[ID_VIP: 9116] **PROVINCIA DEL SUD SARDEGNA (progetto e collegamento RTN: comuni di Esterzili, Escalaplano e Seui) – PROVINCIA DI NUORO (trasporto aerogeneratori: comune di Tortoli, Porto di Arbatax) - Progetto per la realizzazione di un parco eolico denominato "PARCO EOLICO NURAXEDDU" ed opere connesse, costituito da 29 aerogeneratori, con potenza unitaria di 5,3 MW, per una potenza complessiva di impianto di 153,9 MW - Progetto Definitivo.**

Proponente: Loto Rinnovabili S.r.l.

Parere tecnico istruttorio della Soprintendenza speciale per il PNRR.

(impianto industriale denominato "NURAXEDDU")

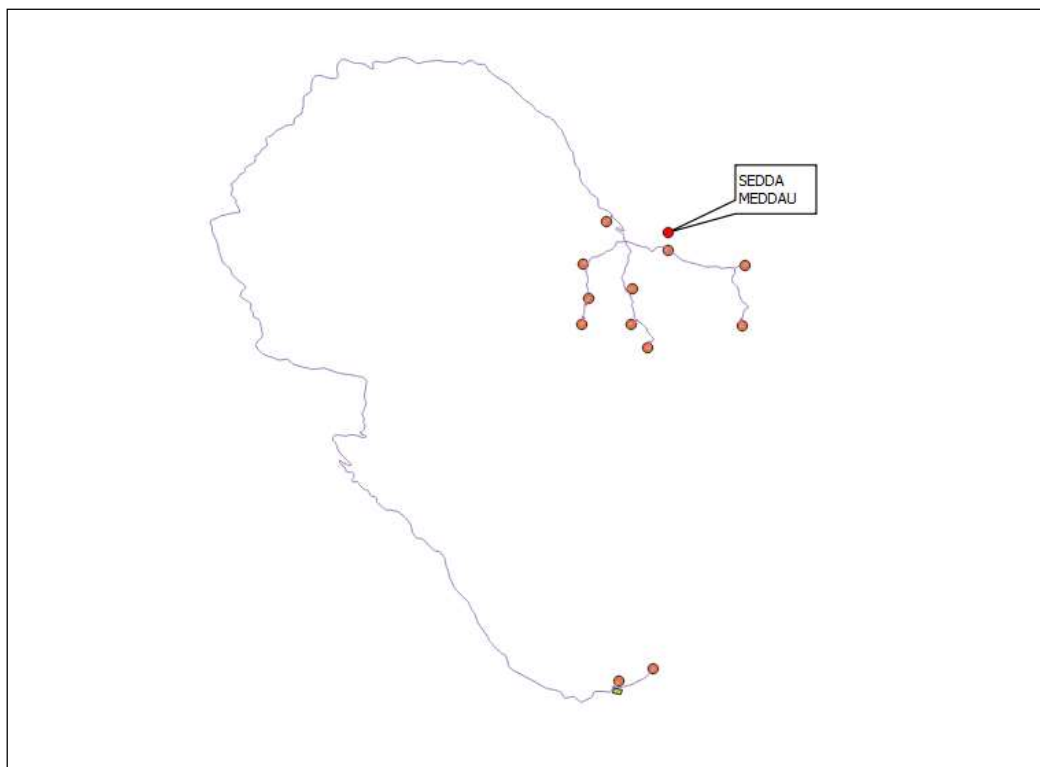
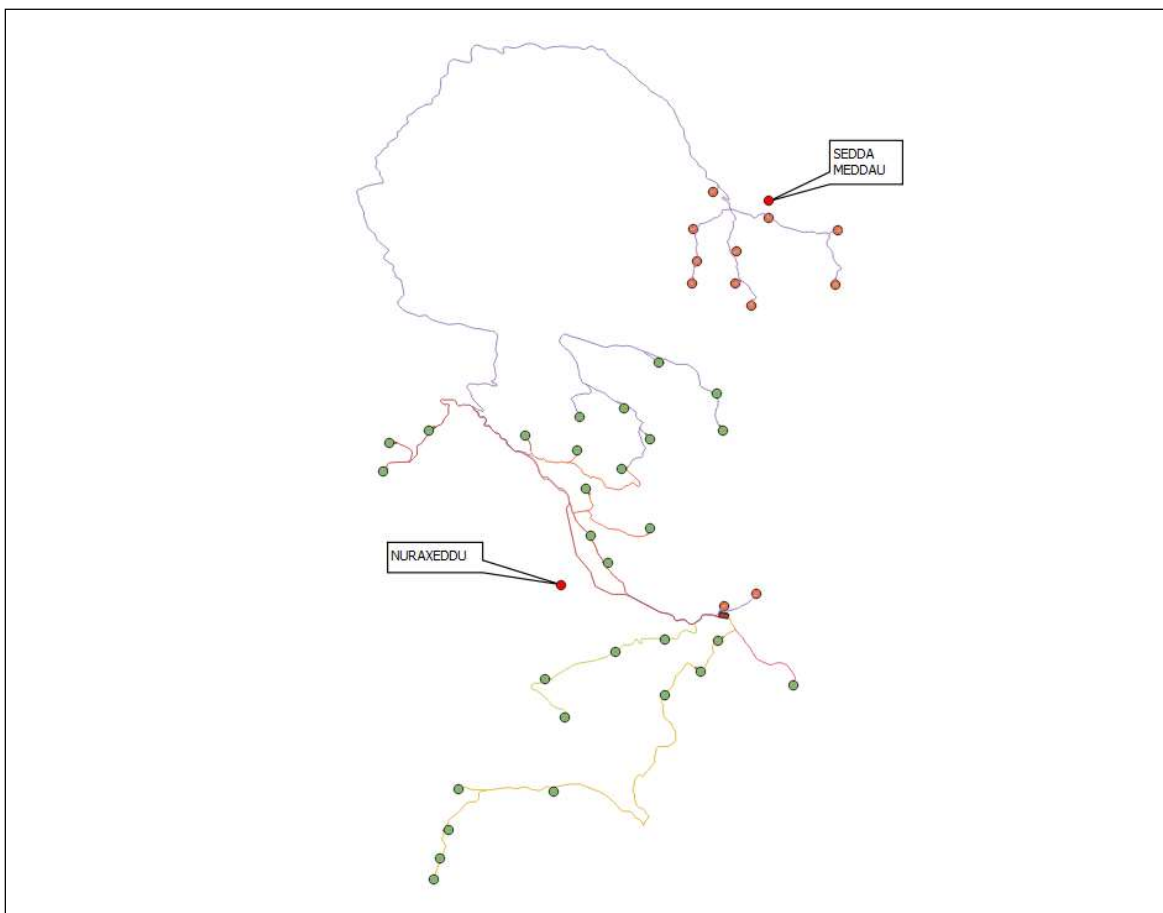
La sovrapposizione dei due impianti industriali mostra, in modo efficace, come in realtà le due diverse istanze VIA presentate abbiano ad oggetto una unica iniziativa progettuale.

Da quanto sopra evidenziato, si deve quindi rilevare che i due impianti proposti con separate istanze di VIA, costituiscono in realtà un unico intervento da valutarsi globalmente con riferimento ai suoi complessivi potenziali impatti ambientali che verrebbero a determinarsi con la sua realizzazione, e che, pertanto, si debba ritenere che le due parti costituenti l'unico progetto complessivo proposto debbano essere in verità oggetto di un unico complessivo SIA e, di conseguenza, di un'unica valutazione VIA.

Figura 7 - Beni censiti nell'area di riferimento

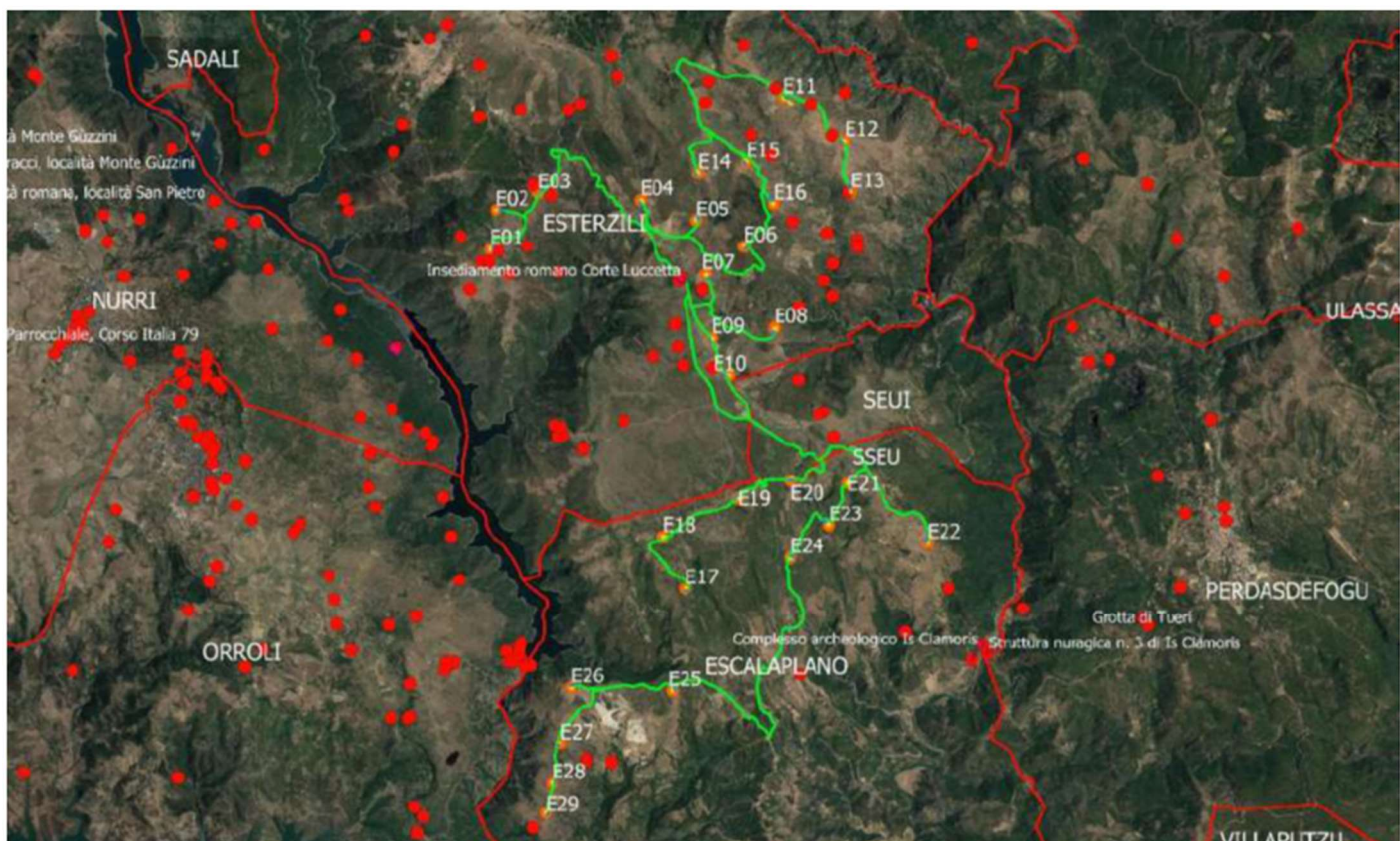
(da *Relazione archeologica*, elaborato n. REL04, fig. 7, p. 19, con raffigurati gli innumerevoli beni culturali archeologici presenti nell'area dell'impianto industriale di cui trattasi)

(da *Inquadramento su PPR – Componenti Paesaggio Ambientale*, elaborato n. ELB03b_3, particolare con relativa legenda)

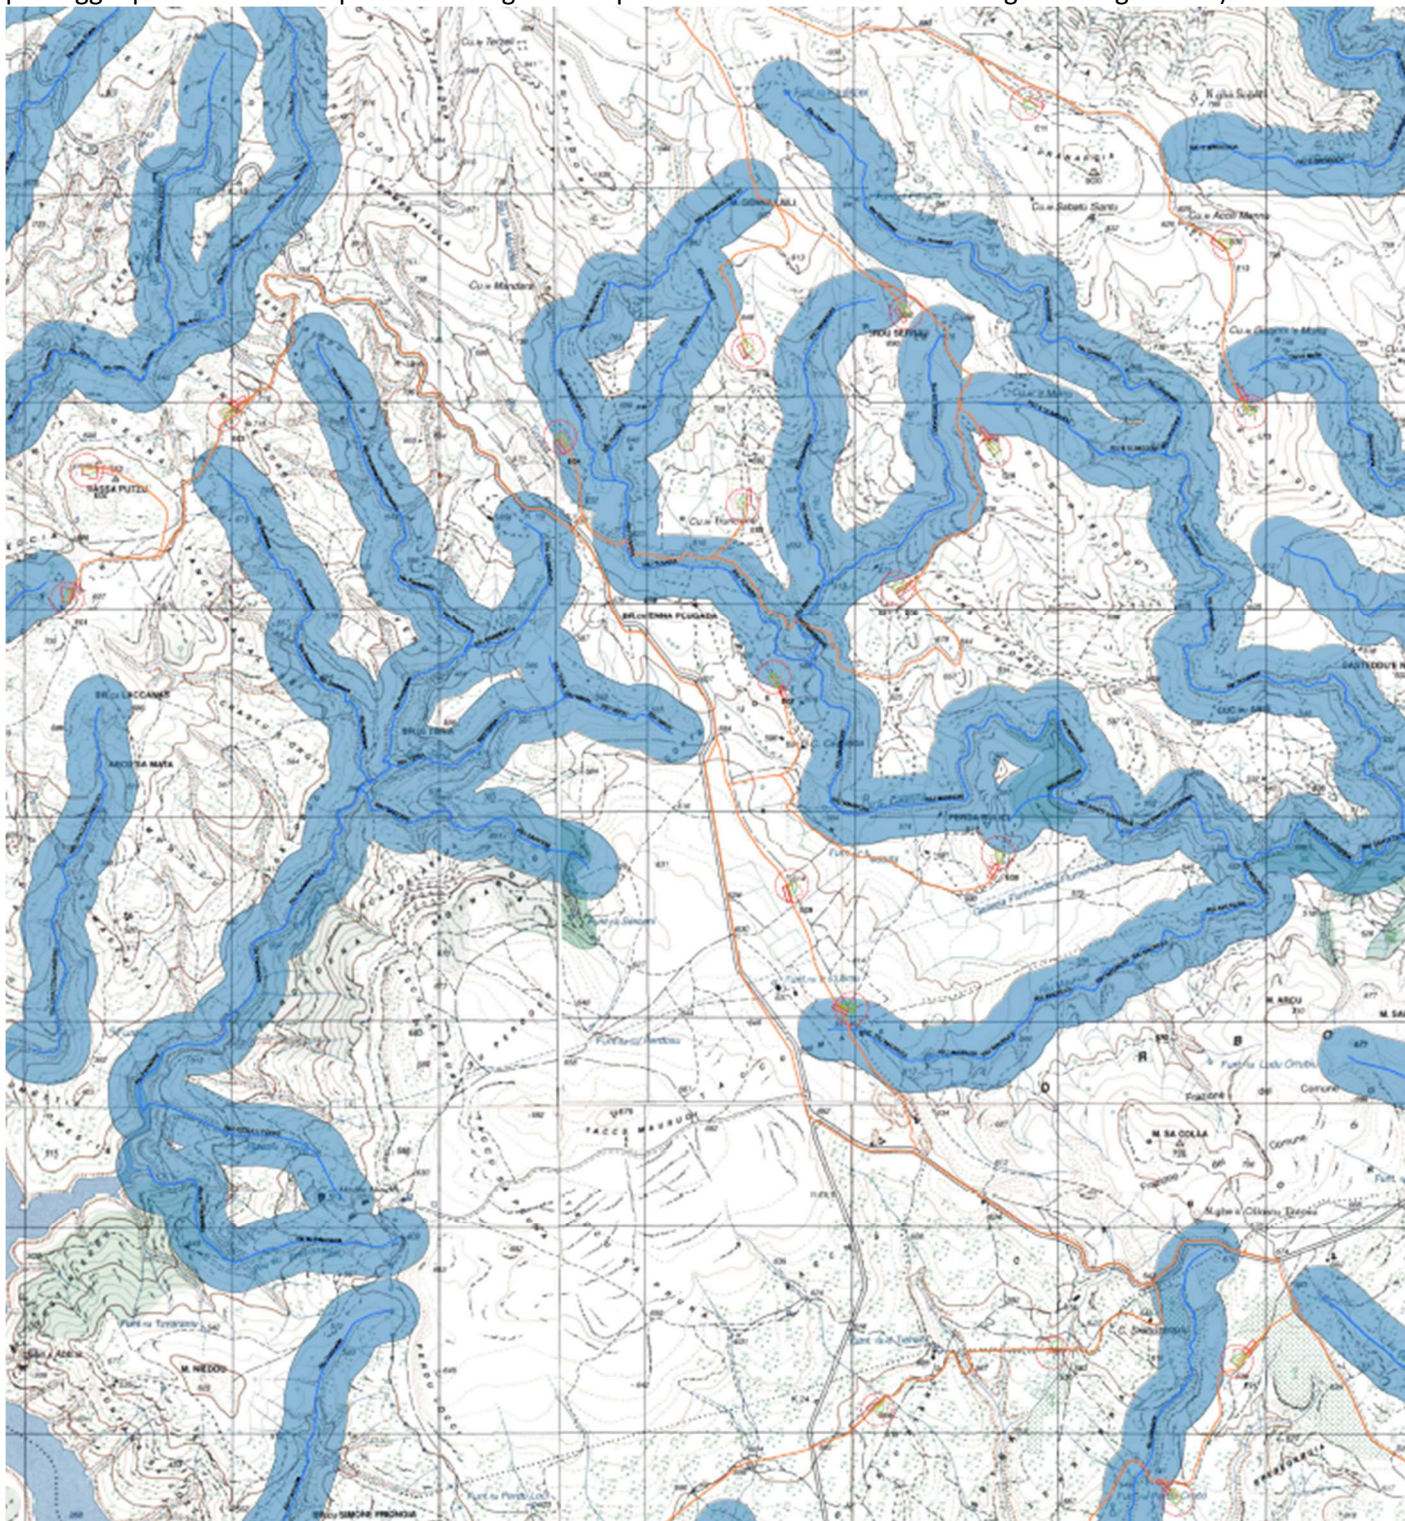
eoliche E04, E06 (parte) E11, E13, E25 ricadono in aree classificate tra le “aree “naturali e sub-naturali” della fattispecie “macchia”, disciplinate agli artt. 22, 23, 24 delle NTA, per cui, all’art. 23, è vietato: “qualunque nuovo intervento edilizio o di modificazione del suolo ed ogni altro intervento, uso od attività, suscettibile di pregiudicare la struttura, la stabilità o la funzionalità ecosistemica o la fruibilità paesaggistica”. Le postazioni eoliche E01, E02, E05, E06 (parte), E07, E08, E12, E14, E15, E16 (parte), E17, E18, E19, E20, E21, E27, E28 e la sottostazione elettrica ricadono in aree classificate tra le “aree seminaturali” della fattispecie “praterie” di cui agli artt. 25, 26 e 27 delle NTA, per cui, all’art. 26, sono vietati “gli interventi edilizi o di modificazione del suolo ed ogni altro intervento, uso od attività suscettibile di pregiudicare la struttura, la stabilità o la funzionalità ecosistemica o la fruibilità paesaggistica, fatti salvi gli interventi di modificazione atti al miglioramento della struttura e del funzionamento degli ecosistemi interessati, dello status di conservazione delle risorse naturali biotiche e abiotiche, e delle condizioni in atto e alla mitigazione dei fattori di rischio e di degrado.” Le postazioni eoliche E03, E09, E10, E16 (parte), E22, E23, E24, E26, E29 ricadono in aree classificate tra le “aree ad utilizzazione agroforestale” della fattispecie “colture erbacee specializzate” disciplinate agli artt. 28, 29 e 30 delle NTA, per cui, all’art. 29, sono vietate “trasformazioni per destinazioni e utilizzazioni diverse da quelle agricole di cui non sia dimostrata la rilevanza pubblica economica e sociale e l’impossibilità di localizzazione alternativa, o che interessino suoli ad elevata capacità d’uso” (da parere endoprocedimentale del 17/11/2023 della Soprintendenza Archeologia, belle arti e paesaggio per la città metropolitana di Cagliari e le province di Oristano e Sud Sardegna – Allegato n. 1):

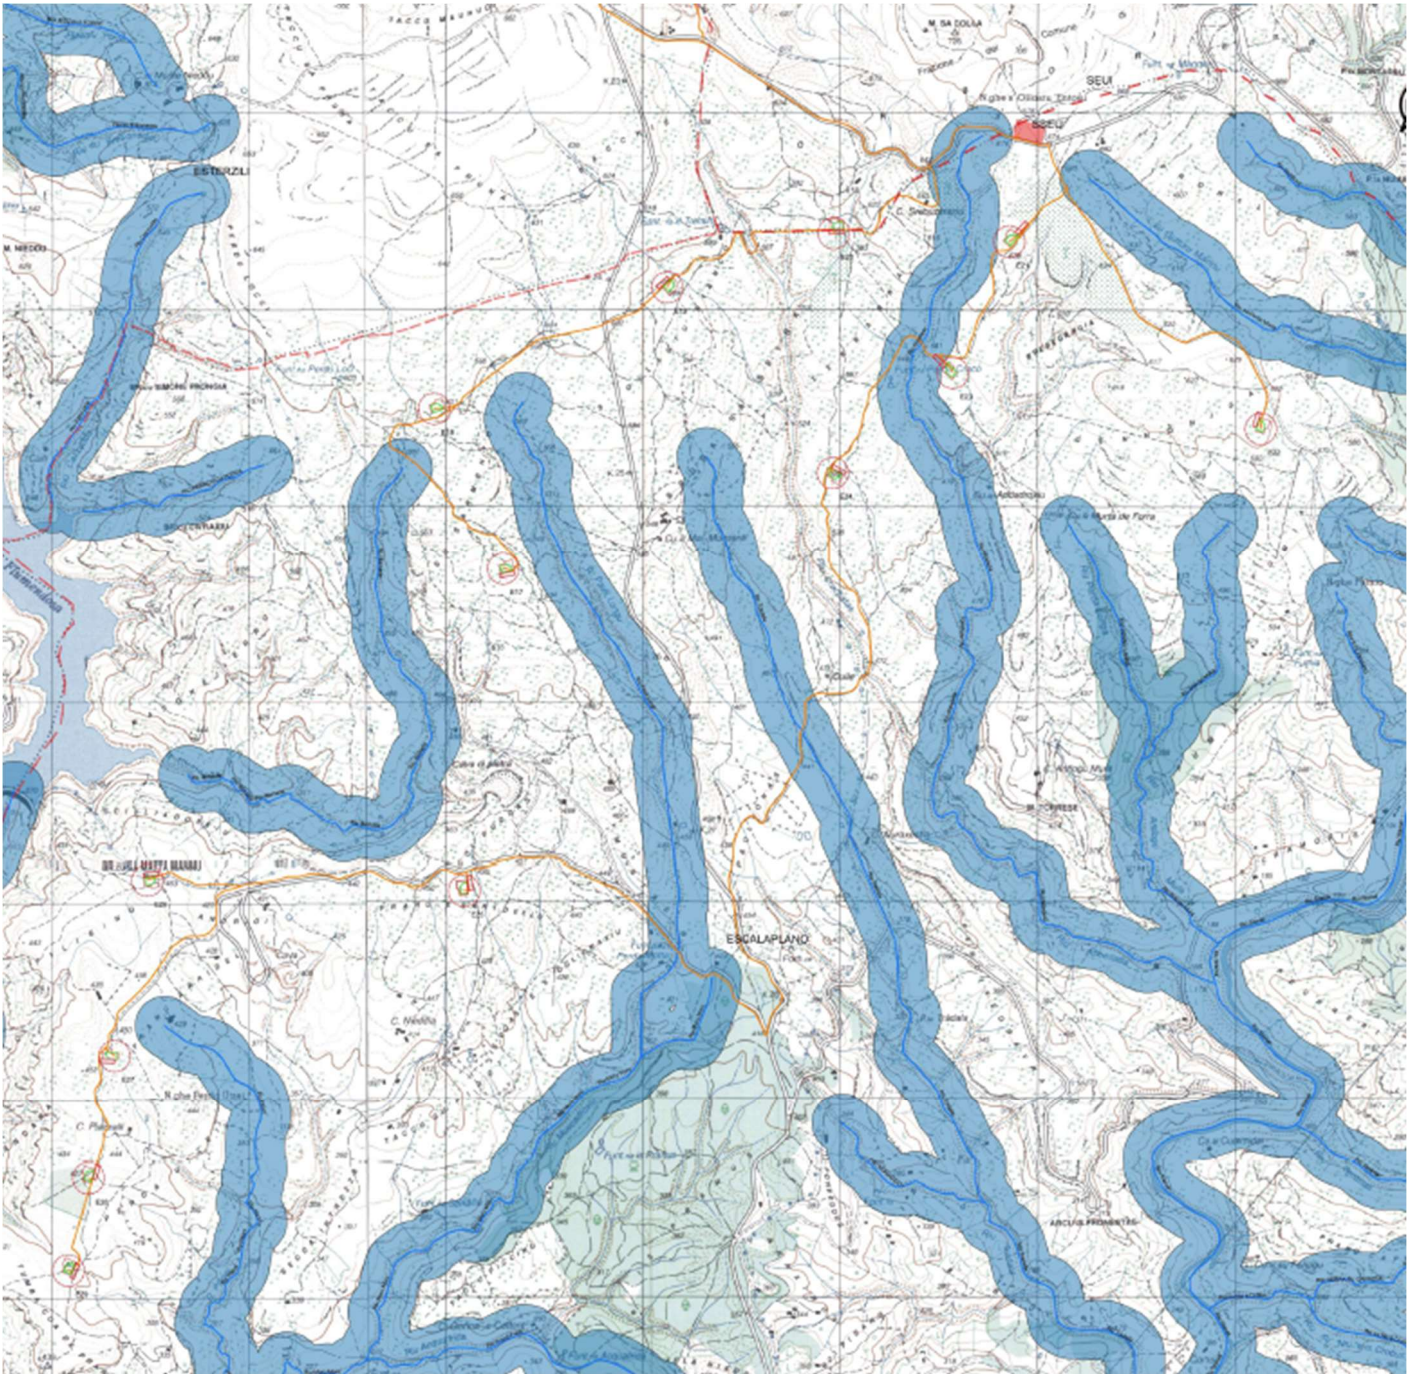
Flumendosa ..." (da parere endoprocedimentale del 17/11/2023 della Soprintendenza Archeologia, belle arti e paesaggio per la città metropolitana di Cagliari e le province di Oristano e Sud Sardegna - Allegato n. 1):

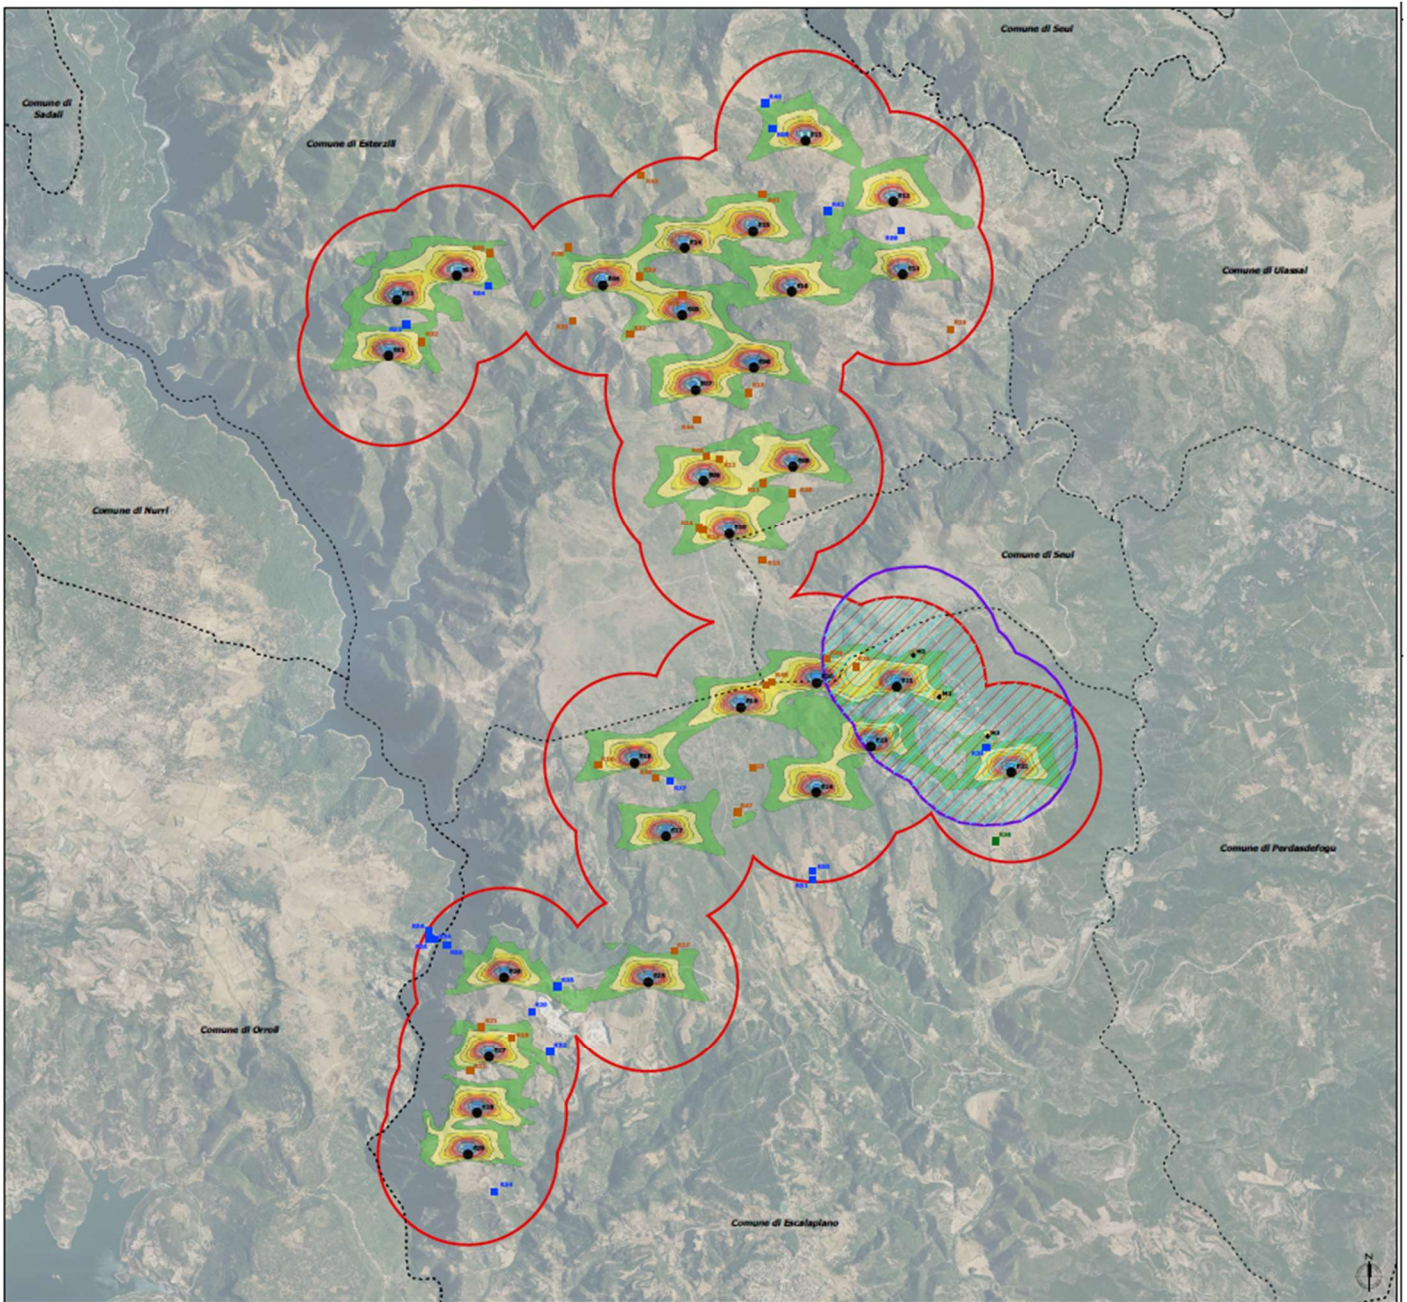
CONSIDERATO che per quanto riguarda lo Studio dell’evoluzione dell’ombra (shadow flickering) il Proponente analizza la relativa problematica con la *Relazione impatto shadow flickering* (n. REL27) e l’elaborato *Mappa di potenziale interferenza da shadow flickering* (n. ELB14), tuttavia non considerando tra i recettori interessati (v. paragrafo 3.4 *Individuazione dei ricettori*, p. 21, della predetta *Relazione*; elaborato integrativo *Schede Report dei fabbricati e recettori nell’area di studio*, n. REL11) anche i beni culturali archeologici presenti nel più immediato intorno del nuovo impianto industriale proposto, anche vincolati per il loro interesse culturale ai sensi della Parte II del D.Lgs. n. 42 del 2004 (sopra più volte rappresentati in rapporto con le nuove strutture industriali costituite dagli aerogeneratori alti 199,5 / 200 m), con la determinazione comunque che gli stessi beni rientrano in parte nella fascia di attenzione con

riguardo all'ombra portata dagli aerogeneratori costituenti l'impianto eolico proposto, tanto da costituire lo stesso fenomeno un ulteriore elemento di alterazione del relativo naturale contesto di giacenza. Per quanto sopra, si deve ritenere che il fenomeno dell'ombreggiamento rappresentato dagli aerogeneratori industriali in progetto sugli individuati elementi di interesse archeologico potrebbe costituire un fenomeno di disturbo per la relativa incondizionata valorizzazione e godibilità, quale quella oggi esistente e determinata dalla assoluta naturalità del loro contesto di giacenza. In merito, si deve anche considerare che una eventuale mitigazione di tale fenomeno (con nuove cortine arboree) non potrebbe essere condivisibile, in quanto la stessa mitigazione verrebbe a realizzare, nell'intorno dell'elemento archeologico interessato, una ulteriore barriera visiva che ne impedirebbe il diretto rapporto con il relativo naturale intorno paesaggistico, che costituisce il suo richiamato contesto di giacenza. Tale contesto di giacenza, infatti, deve considerarsi un tutt'uno con il valore culturale degli stessi beni culturali, che invece tale eventuale proposta mitigativa verrebbe a tutelare in modo contrario:
